会計検査の指摘事例とその解説(101)

今回は、農林水産省関係の農業施設の災害復旧事業に係る設計不適切事例、2事例を紹介します。

図-1 工事の概念図

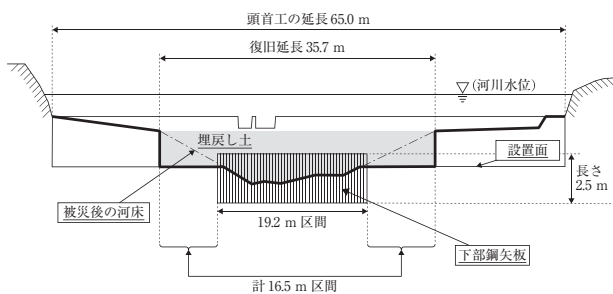
しかし、同市は、上記の状況を確認していたのに、その原因について調査を行い、締固めに当たって適切な含水比の状況を確認するため、仮締切りの工法について必要な設計変更を行うなどの適切な対策を講じていませんでした。そして、請負人は、流水が工事区域内に流入した状態のまま止水壁の前面の埋戻しを行ったことから、埋め戻した土砂を十分に締め固めることができず、復旧した止水壁のうち下部鋼矢板を打設していない計16.5m区間については、止水壁の基礎部分の河床の洗掘を防止できない構造となっていると認められました。現に令和2年3月の会計実地検査時点においても、計16.5m区間のうちの延長7.4mについては、設置面より低い位置に、最大で70.0cmの河床の洗掘が発生していました。

したがって、本体復旧工事等により復旧した止水壁等（工事費相当額26,817,217円）は設計が適切でなかったため、河床の洗掘が計16.5m区間から止水壁の基礎部分まで進行して、19.2m区間を含めた止水壁及び固定堰に損傷が生ずるおそれがある状態となっており、工事の目的を達しておらず、これに

再発防止策としては、仮設工についても、それにより仕様書等に定める適切な状態で工事が行えるかどうかを十分に確認すること、適切な状態で工事が行えない場合には仮設工の設計変更を行うなどの対策を講じることなどが考えられます。

図-3 仮締切りの概念図

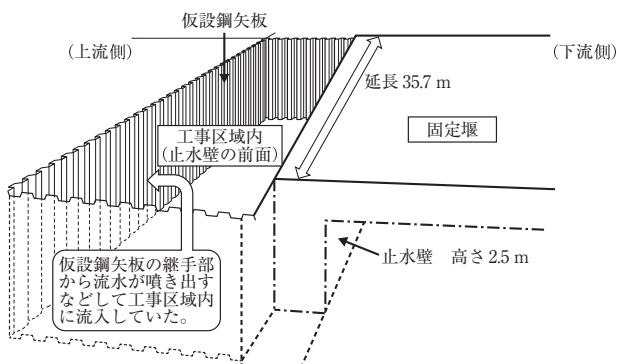
そして、同市は、損傷箇所（延長35.7m）の工事区域内を囲うように鋼矢板を打設する工法（以下、この工法における鋼矢板を「仮設鋼矢板」という。）により、河川上流からの流水の流入を一時的に遮断して工事区域内が乾いた状態（以下、この状態を「仮締切り」という。）を確保した上で、本体復旧工等を施工することとしていましたが、請負人が仮設鋼矢板を打設した後、仮設鋼矢板の継手部から流水が噴き出すなどして工事区域内への流水の流入を遮断できず、埋め戻す土砂に流水が混入して、締固めに当たって適切な含水比の状態を確保できない状況となりました（図-3）。

図-4 基準における吸出し防止策の工法例

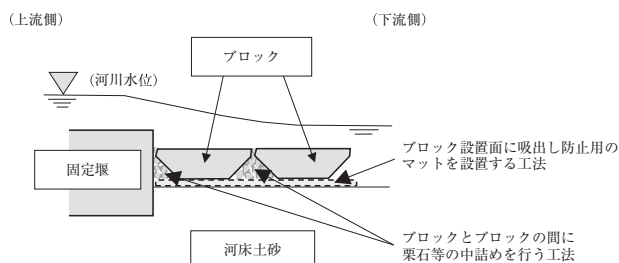
同市は、本件工事の設計を「農地・農業用施設・海岸等災害復旧事業の復旧工法2014年版」（農林水産省農村振興局防災課監修。以下「基準」という。）等に基づいて行っており、基準等によれば、護床工は、河床の洗掘を防止するために、河床の状況を考慮して必要な箇所には、護床工としてブロックを設置する場合には、流水による河床土砂の吸出しを防止する適切な工法（以下「吸出し防止策」という。）を選択することとされています。そして、吸出し防止策としては、ブロックとブロックの間に

栗石等の中詰めを行ったり、ブロック設置面に吸出し防止用のマットを設けたりするなどの工法が考えられるとされています（図-4）。

再発防止策としては、河床土砂の吸出しのメカニズムを十分に理解し、基準に例示された吸出し防止策を講じない場合に、河床土砂の吸出しを防止できるか十分に検討することなどが考えられます。

図-5 頭首工の断面の概念図

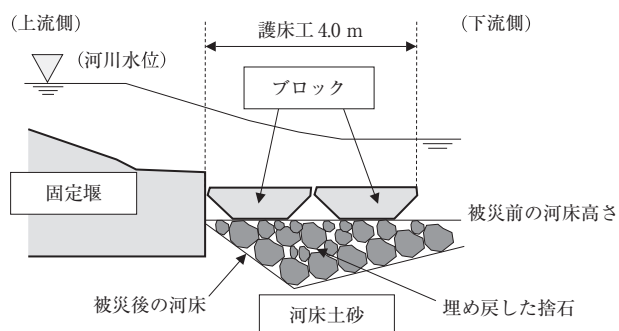
同市は、本件護床工の設計に当たり、固定堰の損傷が下流側の河床の洗掘により生じたものであることから、被災により洗掘された箇所（深さ0m～2.0m。以下「被災後の河床」という。）を1個当たりの重量が200kgから1,000kgの規格の捨石で被災前の河床高さまで埋め戻すこととしていました。そして、連結したブロックをこの捨石の上に直接設置すれば、河川の流水により河床が直接洗掘されることを防止するとともに、基準に定められている吸出し防止策を講じなくとも、河床土砂の吸出しによる洗掘を防止する効果も得られるものと判断して、これにより設計し、施工していました（図-5）。

しかし、上記規格の捨石では1個当たりの粒径が相当程度大きく捨石間に生ずる空隙が大きくなることなどから、同市は、捨石と捨石の間を通り被災後の河床から河床土砂の吸出しによる洗掘が生ずることを十分に考慮すべきであったのに、これに対する吸出し防止策を講じていなかったため、本件護床工は、河床土砂の吸出しによる河床の洗掘が生ずるおそれのある構造となっていました。現に、本件工事のしゅん工から2年経過した令和2年3月の会計実地検査時点で、河床土砂の吸出しにより、本件工事

図-6 会計実地検査時点の河床の概念図

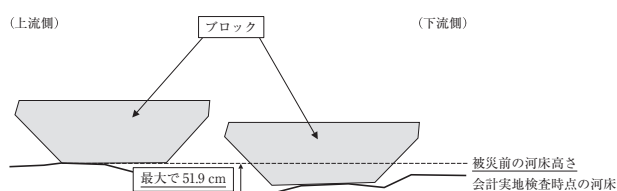
で設置したブロックの設置面が最大で51.9cm沈下している状況となっていました（図-6）。

したがって、本件護床工等（工事費相当額10,109,526円）は、設計が適切でなかったため、被災後の河床から河床土砂が吸い出されるなどして河床の洗掘が進行することにより固定堰に損傷が生ずるおそれがあり、工事の目的を達しておらず、これに係る国庫補助金相当額9,553,409円が不当と指摘されました。
